## 質疑(応答記録)

公告No. : No. 202

工事名(件名) : 農業センター再整備工事(建築工事)

下屋及び底レベル伏図 S=1/100

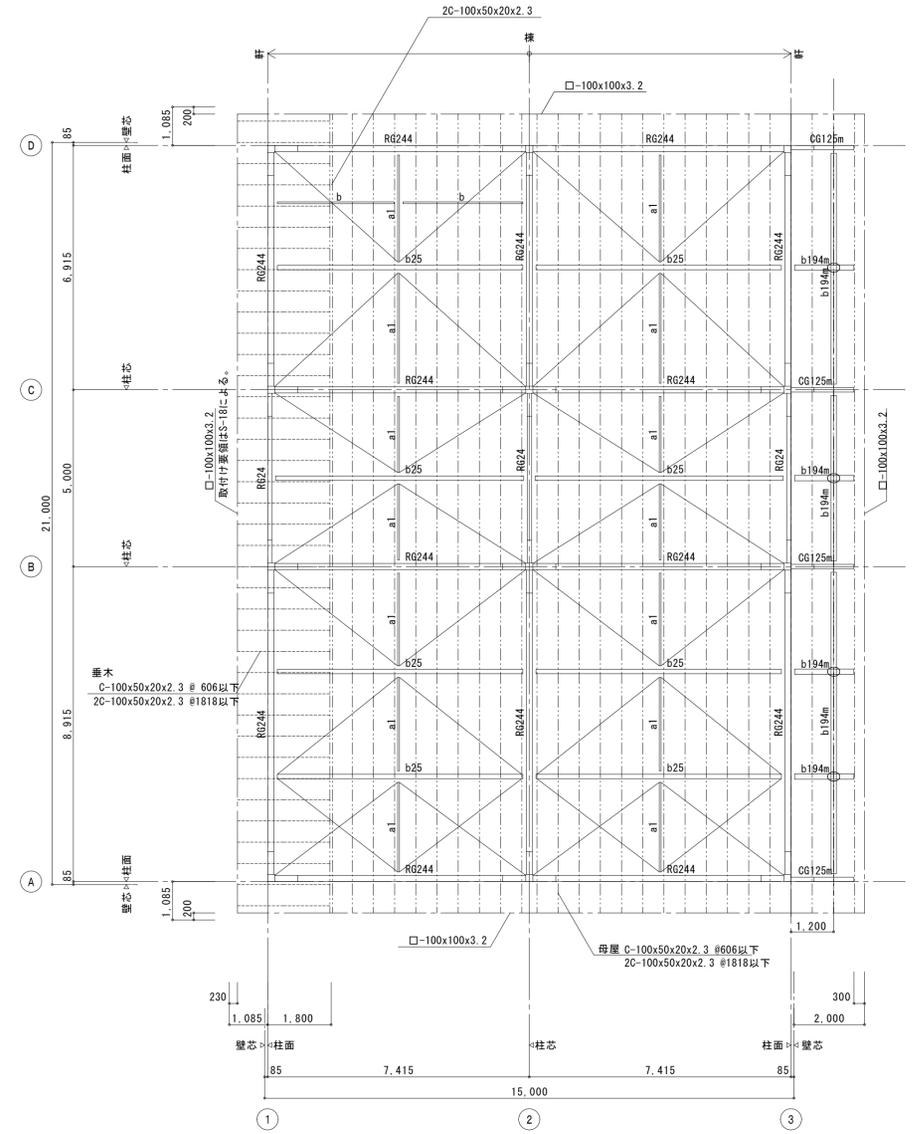
NO.	図面番号	質 疑 内 容	回 答
1	A-007	現況レベルは計画レベル-300と記載がありますが、事務所棟は45.1と記載がありますので、現況高さは44.8(設計GL)と考えて宜しいでしょうか。ご指示願います。	現況高さについては、配置図に記載されている各地点の計画GLより-300となります。尚、45.1は事務所棟のFLです。
2	A-008	現況レベルは計画レベル-300と記載がありますが、作業棟は44.3と記載がありますので、現況高さは44.0(設計GL-300)と考えて宜しいでしょうか。ご指示願います。	お見込みのとおりです。
3	A-001	特記仕様書に工事に先立ち必要と思われる埋設物等の調査を行うと記載がありますが、どの様に考えれば宜しいでしょうか。ご指示願います。	既存の埋設管等が存在するため、図面等を参考に調査を行うこと。
4	A-001	建設発生土の処理ですが、※構外搬出適正処理と○構外指示の場所に処分と記載がありますが、構外搬出適正処分と考えて宜しいでしょうか。ご指示願います。	建設発生土の処理については、構外搬出適切処理としてください。
5	S-011	作業棟の想定ラップル厚さの記載がありますが、F11~14はF1~4、f11はf1と読み替えて宜しいでしょうか。ご指示願います。	F-11~14、f11は誤記のため、F11~14はF1~4、f11はf1と読み替えてください。
6	S-010	作業棟の基礎・1階床伏図にHWC及びWWC部の腰壁の記載がありませんが、MWC部同様に考えれば宜しいでしょうか。ご指示願います。	別添図面のとおりとしてください。
7	A-031、S-010	作業棟の天井伏図と下屋及び庇レベル伏図で相違しますが、D-F間の3通りからはねだし部分はCG梁・b梁はないものと考えて宜しいでしょうか。必要な場合は修正図等の提供をお願いします。	S-010の構造図を正としてください。
